**Verslag huishoudelijke elektrische installatie op laagspanning en zeer lage spanning****Algemeen:**

Referentie: 008-20260611-06	Datum controle: 11/06/2026
Keurder: 008

Eigenaar: Ilona	EAN-code: 541449400000215146
Adres installatie: Vijverstraat 5, 3450 - Geetbets	Nummer teller(s): 1LGZ0576187501
	Distributienetbeheerder installatie: Fluvius
Datum uitvoering installatie: ☒ Vóór 01/10/1981 ☐ Tussen 01/10/1981 en 01/06/2020 ☐ Vanaf 01/06/2020	
Type: ☒ Wooneenheid ☐ Niet-huishoudelijk ☐ PV ☐ Batterij ☐ Laadpaal

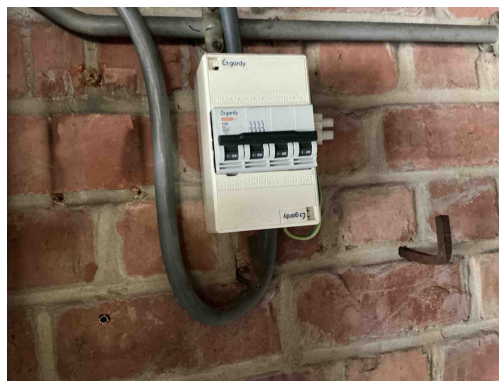
B17 - De voedingsspanning is niet op elk bord vermeld (Boek 1: 3.1.3.3).
Opmerking: Oa bord 1, bord 2

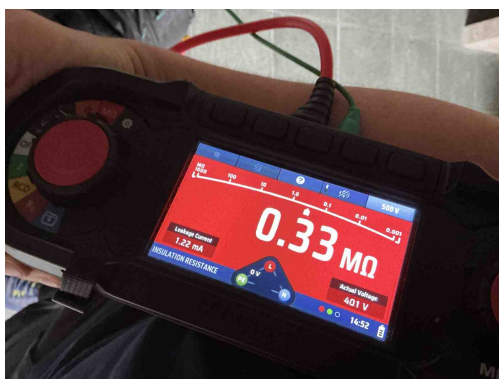
D08 - De nodige markeringen op de beveiligingstoestellen ontbreken of zijn onleesbaar (Boek 1: 5.3.5.5).
Opmerking: Oa bord 1

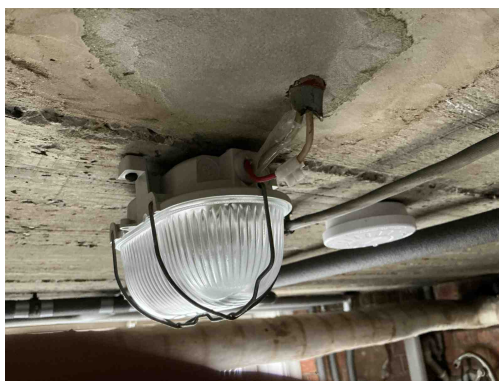
I01 - De waarde van de isolatieweerstand per kring dient tenminste 0,50 Mohm (1000 x Utest) te zijn (Boek 1: 6.4.5.1).

Opmerking: Oa automaat C20 geeft een waarde van 0,33 Mohm

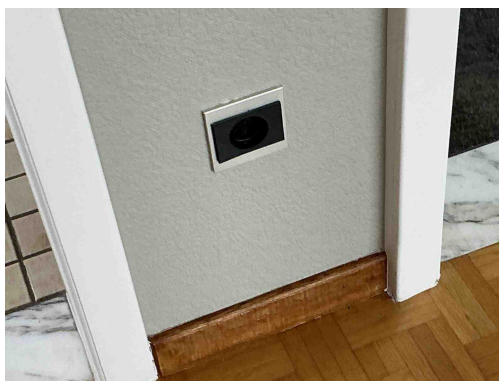
C26 - De verbindingen zijn niet gebeurd in borden, in aftakdozen, aan de klemmen van contactdozen, schakelaars of in de verlichtingstoestellen (Boek 1: 5.2.6.1).

Opmerking: Oa kelder

C21 - Het gebruik van geleiders van het type VOB, zonder bijkomende afscherming is niet toegestaan (Boek 1: 5.2.9.6).

Opmerking: Oa kelder, bureau

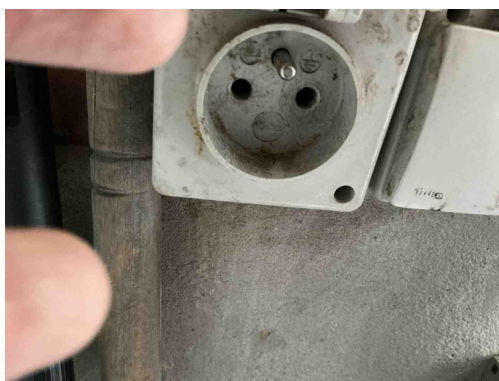
T11 - De contactdozen waarvan de toegekende stroomsterkte maximaal 16A en de toegekende spanning maximaal 250V bedraagt en niet bedoeld zijn voor de voeding van een of meerdere verbruikstoestellen voor een specifiek doel en niet geplaatst zijn in of op schakel- en verdeelborden, beschikken niet of IPXX-D (incl. gemeenschappelijke delen residentieel geheel) (Boek 1: 4.2.2.3/5.3.5.2).

Opmerking: Oa kelder, living, gang,....

A20 - Er bevindt zich een contactdoos zonder beschermingsgeleider in de elektrische installatie. Deze is niet geplaatst achter een differentieelstroombeschermingsinrichting met grote (max. 30mA) of zeer grote (max. 10mA) gevoeligheid.

Opmerking: Oa living, eetkamer, gang,....

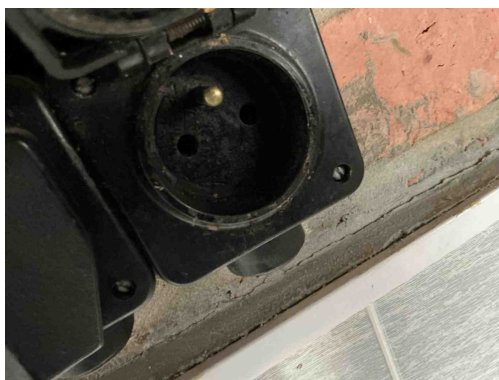
T11 - De contactdozen waarvan de toegekende stroomsterkte maximaal 16A en de toegekende spanning maximaal 250V bedraagt en niet bedoeld zijn voor de voeding van een of meerdere verbruikstoestellen voor een specifiek doel en niet geplaatst zijn in of op schakel- en verdeelborden, beschikken niet of IPXX-D (incl. gemeenschappelijke delen residentieel geheel) (Boek 1: 4.2.2.3/5.3.5.2).

Opmerking: Oa kelder, living, gang,....

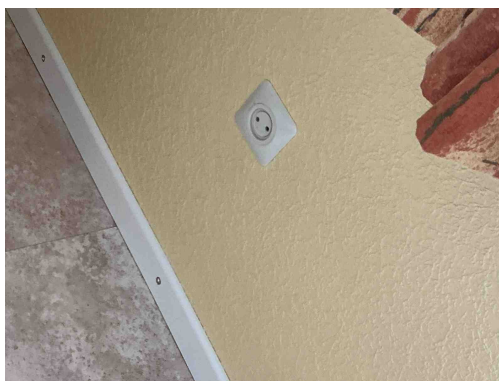
T11 - De contactdozen waarvan de toegekende stroomsterkte maximaal 16A en de toegekende spanning maximaal 250V bedraagt en niet bedoeld zijn voor de voeding van een of meerdere verbruikstoestellen voor een specifiek doel en niet geplaatst zijn in of op schakel- en verdeelborden, beschikken niet of IPXX-D (incl. gemeenschappelijke delen residentieel geheel) (Boek 1: 4.2.2.3/5.3.5.2).

Opmerking: Oa kelder, living, gang,....

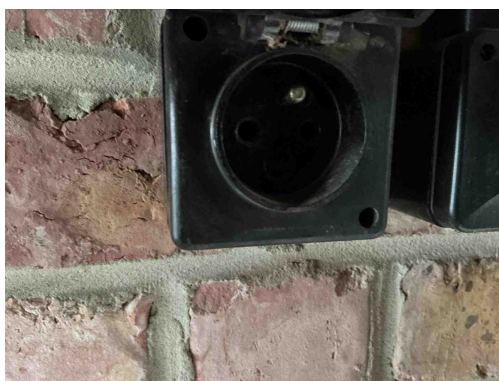
T11 - De contactdozen waarvan de toegekende stroomsterkte maximaal 16A en de toegekende spanning maximaal 250V bedraagt en niet bedoeld zijn voor de voeding van een of meerdere verbruikstoestellen voor een specifiek doel en niet geplaatst zijn in of op schakel- en verdeelborden, beschikken niet of IPXX-D (incl. gemeenschappelijke delen residentieel geheel) (Boek 1: 4.2.2.3/5.3.5.2).

Opmerking: Oa kelder, living, gang,....

A20 - Er bevindt zich een contactdoos zonder beschermingsgeleider in de elektrische installatie. Deze is niet geplaatst achter een differentieelstroombeschermingsinrichting met grote (max. 30mA) of zeer grote (max. 10mA) gevoeligheid.

Opmerking: Oa living, eetkamer, gang,....

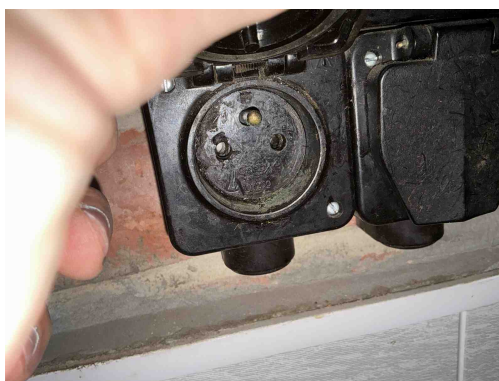
T11 - De contactdozen waarvan de toegekende stroomsterkte maximaal 16A en de toegekende spanning maximaal 250V bedraagt en niet bedoeld zijn voor de voeding van een of meerdere verbruikstoestellen voor een specifiek doel en niet geplaatst zijn in of op schakel- en verdeelborden, beschikken niet of IPXX-D (incl. gemeenschappelijke delen residentieel geheel) (Boek 1: 4.2.2.3/5.3.5.2).

Opmerking: Oa kelder, living, gang,....

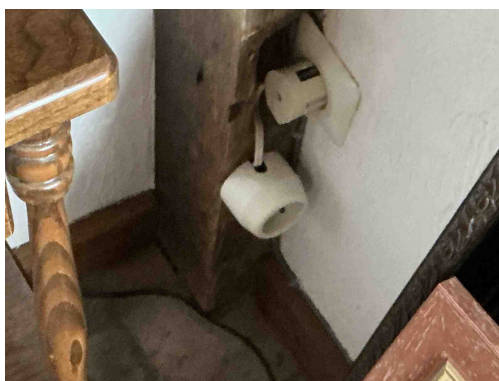
T11 - De contactdozen waarvan de toegekende stroomsterkte maximaal 16A en de toegekende spanning maximaal 250V bedraagt en niet bedoeld zijn voor de voeding van een of meerdere verbruikstoestellen voor een specifiek doel en niet geplaatst zijn in of op schakel- en verdeelborden, beschikken niet of IPXX-D (incl. gemeenschappelijke delen residentieel geheel) (Boek 1: 4.2.2.3/5.3.5.2).

Opmerking: Oa kelder, living, gang,....

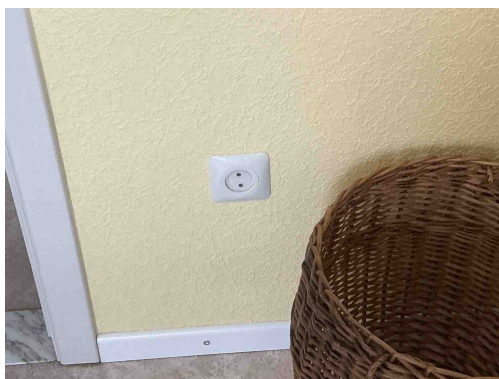
C21 - Het gebruik van geleiders van het type VOB, zonder bijkomende afscherming is niet toegestaan (Boek 1: 5.2.9.6).
Opmerking: Oa kelder, bureau

T13 - Opbouwcontactdozen en/of -schakelaars zonder achterplaatje mogen niet rechtstreeks op een brandbare ondergrond bevestigd worden (Boek 1: 4.3.3.5).

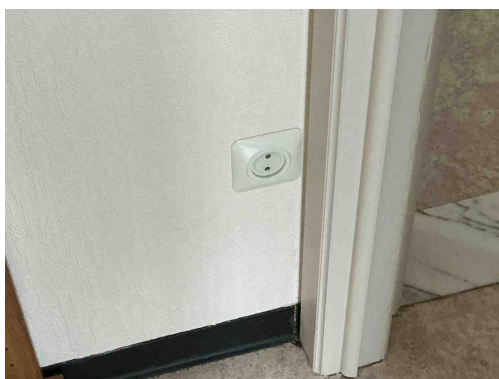
A20 - Er bevindt zich een contactdoos zonder beschermingsgeleider in de elektrische installatie. Deze is niet geplaatst achter een differentieelstroombeschermingsinrichting met grote (max. 30mA) of zeer grote (max. 10mA) gevoeligheid.

Opmerking: Oa living, eetkamer, gang,....

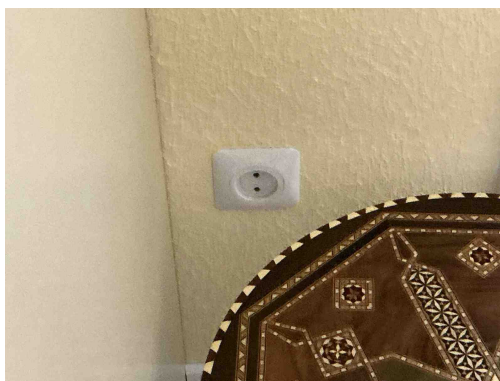
A20 - Er bevindt zich een contactdoos zonder beschermingsgeleider in de elektrische installatie. Deze is niet geplaatst achter een differentieelstroombeschermingsinrichting met grote (max. 30mA) of zeer grote (max. 10mA) gevoeligheid.

Opmerking: Oa living, eetkamer, gang,....

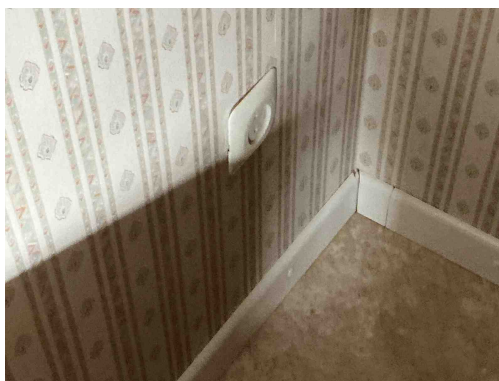
A20 - Er bevindt zich een contactdoos zonder beschermingsgeleider in de elektrische installatie. Deze is niet geplaatst achter een differentieelstroombeschermingsinrichting met grote (max. 30mA) of zeer grote (max. 10mA) gevoeligheid.

Opmerking: Oa living, eetkamer, gang,....

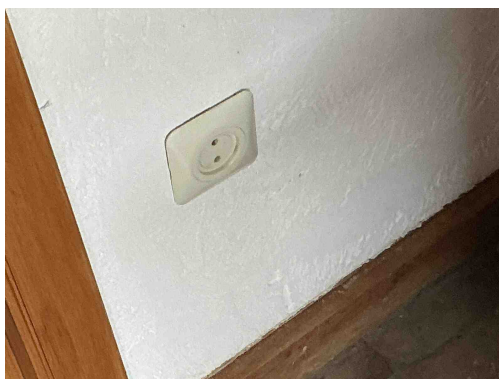
A20 - Er bevindt zich een contactdoos zonder beschermingsgeleider in de elektrische installatie. Deze is niet geplaatst achter een differentieelstroombeschermingsinrichting met grote (max. 30mA) of zeer grote (max. 10mA) gevoeligheid.

Opmerking: Oa living, eetkamer, gang,....

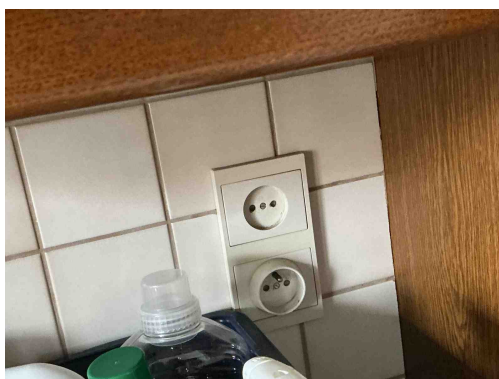
A20 - Er bevindt zich een contactdoos zonder beschermingsgeleider in de elektrische installatie. Deze is niet geplaatst achter een differentieelstroombeschermingsinrichting met grote (max. 30mA) of zeer grote (max. 10mA) gevoeligheid.

Opmerking: Oa living, eetkamer, gang,....

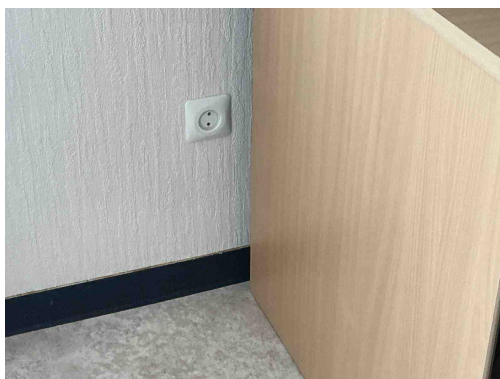
A20 - Er bevindt zich een contactdoos zonder beschermingsgeleider in de elektrische installatie. Deze is niet geplaatst achter een differentieelstroombeschermingsinrichting met grote (max. 30mA) of zeer grote (max. 10mA) gevoeligheid.

Opmerking: Oa living, eetkamer, gang,....

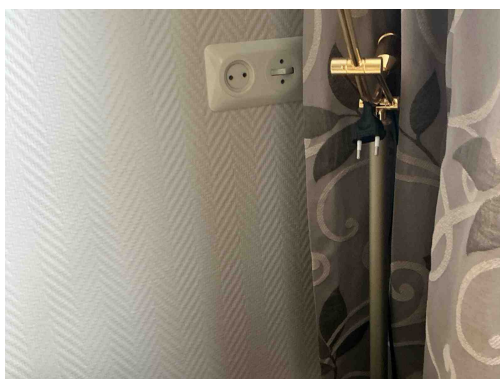
A20 - Er bevindt zich een contactdoos zonder beschermingsgeleider in de elektrische installatie. Deze is niet geplaatst achter een differentieelstroombeschermingsinrichting met grote (max. 30mA) of zeer grote (max. 10mA) gevoeligheid.

Opmerking: Oa living, eetkamer, gang,....

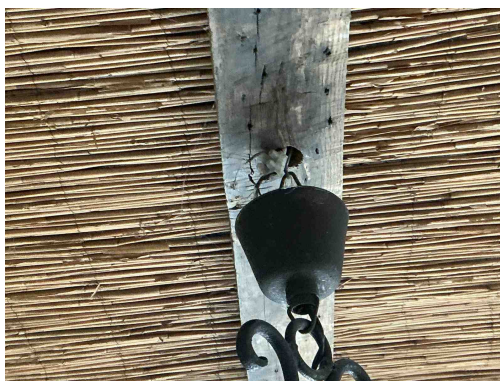
A20 - Er bevindt zich een contactdoos zonder beschermingsgeleider in de elektrische installatie. Deze is niet geplaatst achter een differentieelstroombeschermingsinrichting met grote (max. 30mA) of zeer grote (max. 10mA) gevoeligheid.

Opmerking: Oa living, eetkamer, gang,....

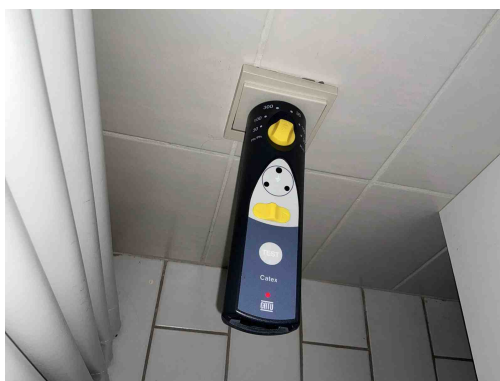
T21 - Het elektrisch materieel is niet geplaatst volgens de voorschriften van de fabrikant/ regels van goed vakmanschap . (Boek 1: 1.4.1.3)

Opmerking: Oa bevestiging lamp bureel,

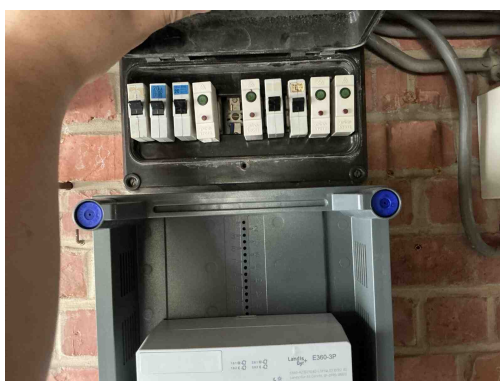
A16 - Er is geen continuïteit van de beschermingsgeleider van de contactdoos (Boek 1: 5.4.3.4).

Opmerking: Oa badkamer,
